Memorando
DSH- 0385-2024

Asunto: Respuesta a Opinión técnica sobre el Estudio de Impacto Ambiental Categoría II
titulado “ESTABLO PANAMA”

INFORME TÉCNICO No. DSH-064-2024

REVISIÓN DEL EIA DEL PROYECTO “ESTABLO PANAMÁ”

REPÚBLICA DE PANAMÁ
ESTABLO PANAMÁ
EIA CATEGORÍA II

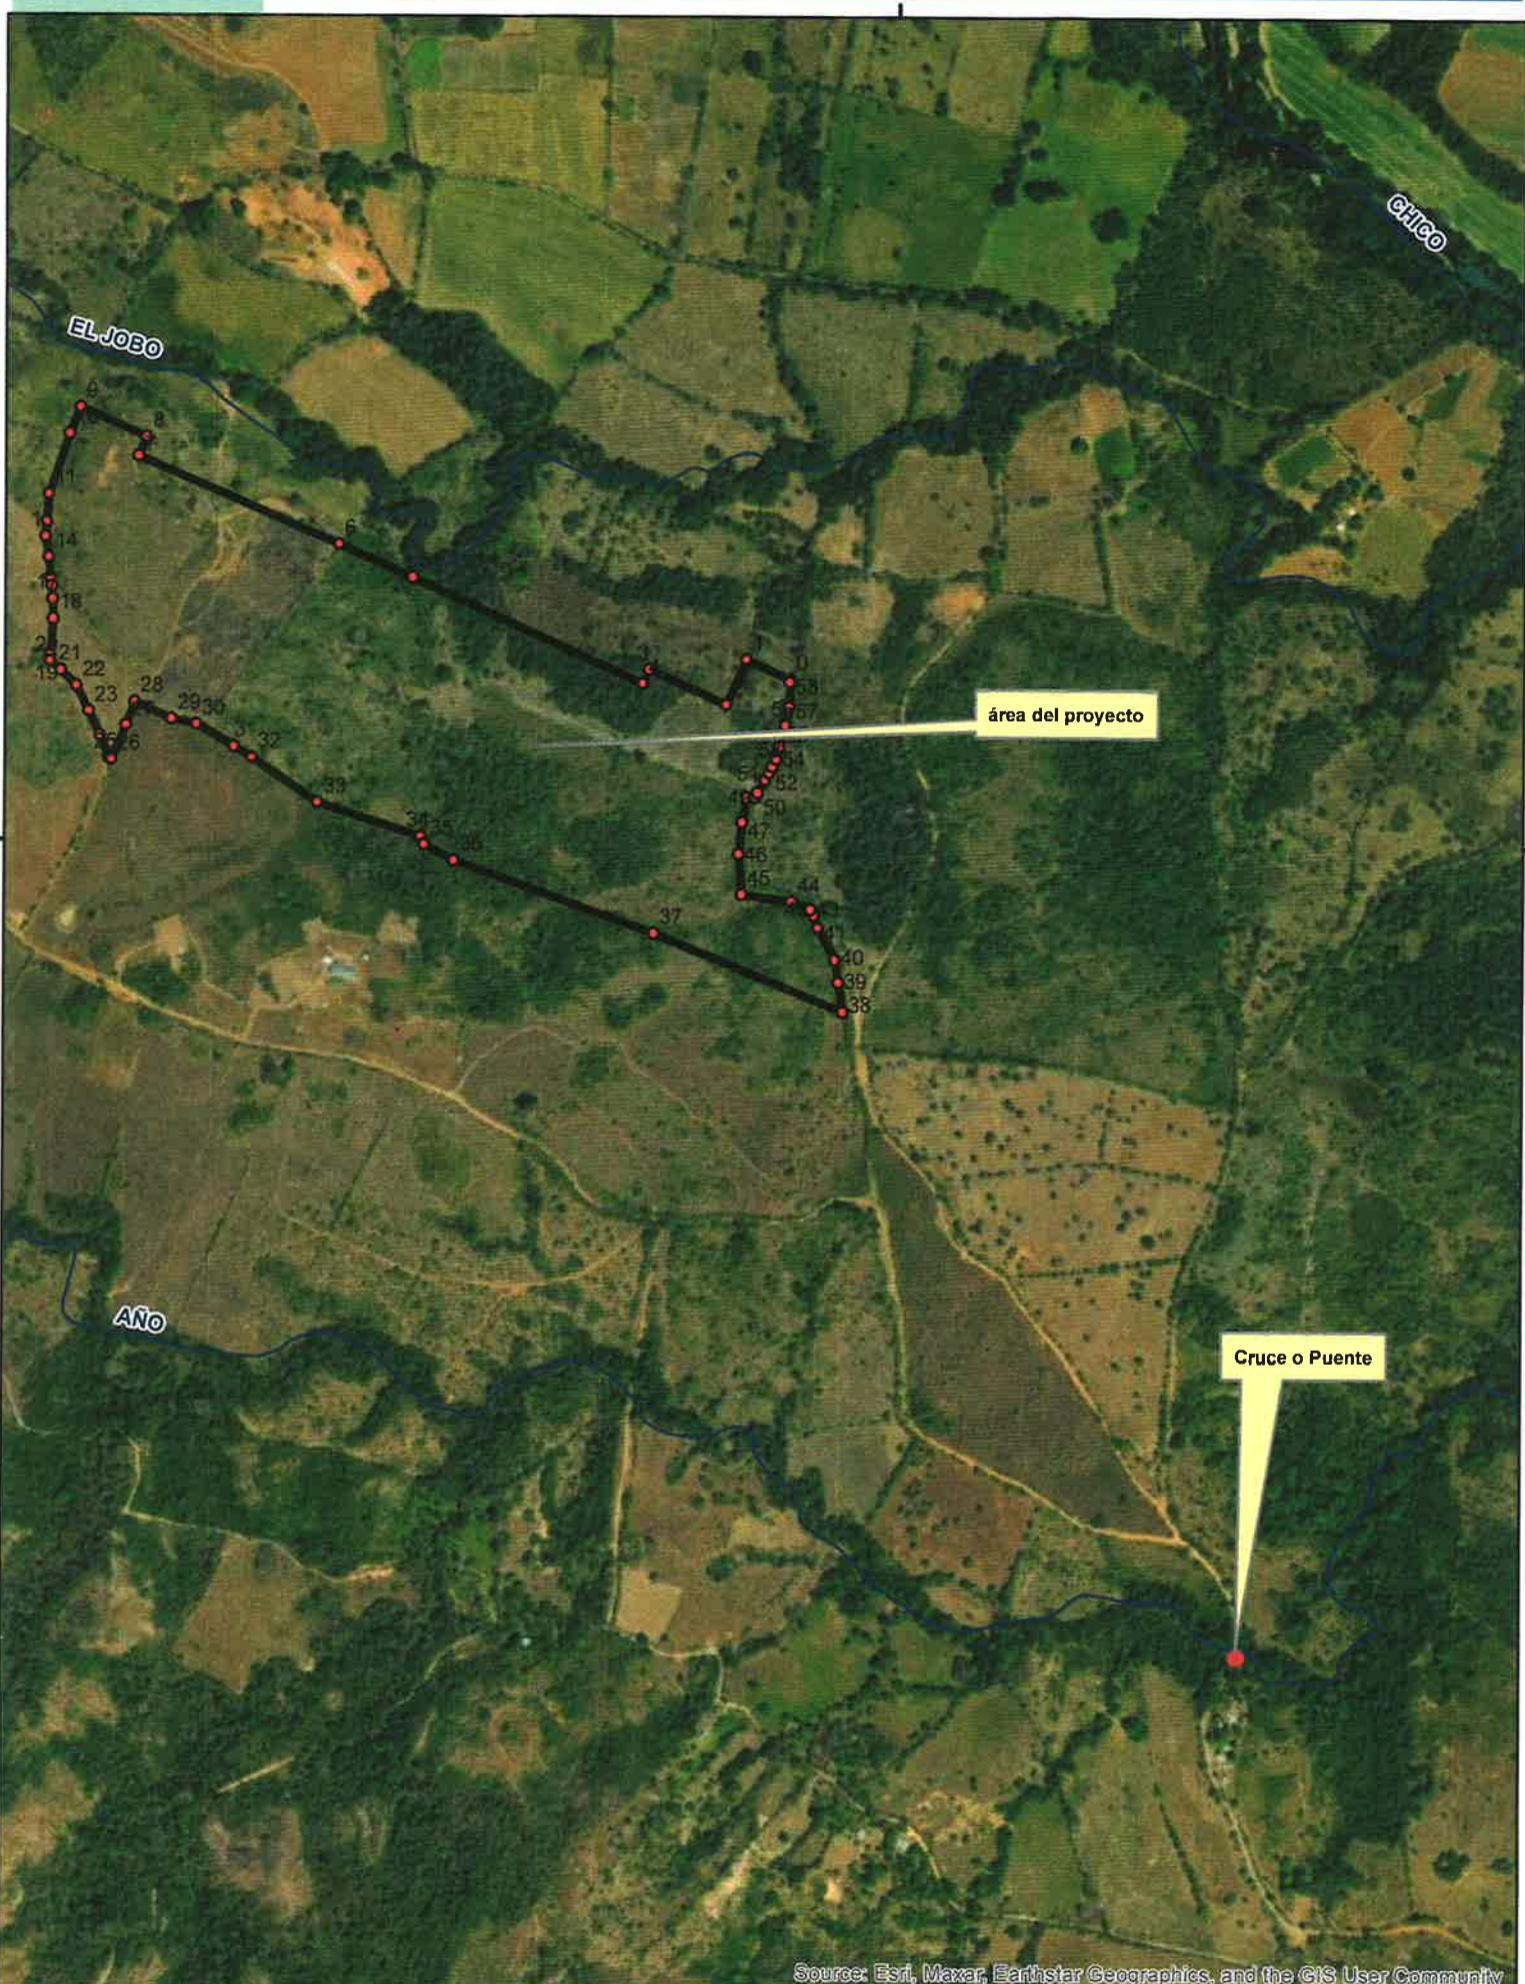
1. Con respecto a lo señalado sobre la existencia de fuentes hídricas descritas en el EIA, se consultó la hoja cartográfica 1:50,000 correspondiente para el área del

proyecto, y se verifica la colindancia de una fuente hídrica de orden 3 denominada “quebrada el Jobo”.

2. Bajo las coordenadas UTM WGS84, 546456.00 m E y 918929.00 m N., existe una fuente superficial que atraviesa el camino de acceso denominada río Año el cual según EIA se desea construir un puente para un mejor acceso.

Se presenta información en el EIA datos sobre la quebrada El Jobo que es colindante al polígono del proyecto, sin embargo este estudio debería contener información hidrológica sobre el río Año debido al tipo de obra que se va a realizar, y el cual posterior a la aprobación de este estudio deberá cumplir con los requisitos para realizar una obra en cauce.

Existe una fuente hídrica colindante al polígono del proyecto denominada “quebrada El Jobo” de orden 3.

El promotor indica que no existen fuentes hídricas dentro del área del proyecto, salvo lo indicado que a 1km aproximado por el camino de tierra se construirá un puente para el paso de vehículo sobre el río Año, por lo que para la realización de esta obra se solicita que se amplíe información hidrológica e hidráulica de la fuente denominada “río Año”, la cual de ser aprobado el estudio servirá de base para la solicitud de la obra en cauce cumpliendo así con la resolución DM-0431-2021 del 16 de agosto de 2021 “Que establece los requisitos para la autorización de obras en cauces naturales y se dictan otras disposiciones”.

- El promotor deberá cumplir con la Resolución DM-0431-2021 del 16 de agosto de 2021 “Que establece los requisitos para la autorización de obras en cauces naturales y se dictan otras disposiciones”; por lo que previo al inicio de la obra cauce, deberá contar con la correspondiente autorización de la Dirección Regional del Ministerio de Ambiente de Coclé
- Se deberá garantizar los márgenes de protección de la fuente colindante denominada “quebrada El Jobo” tal cual lo establece la Ley N°1 del 3 de febrero de 1994, en especial sus artículos 23 y 24, en la cual el promotor deberá conservar los bosques de galería y no puede afectar el área de protección no menor de 10 metros del ancho a ambos lados de la fuente hídrica.
- Es importante indicar que de ser aprobado el proyecto, la empresa encargada de la perforación del pozo, deberá cumplir con los requisitos exigidos para exploración de
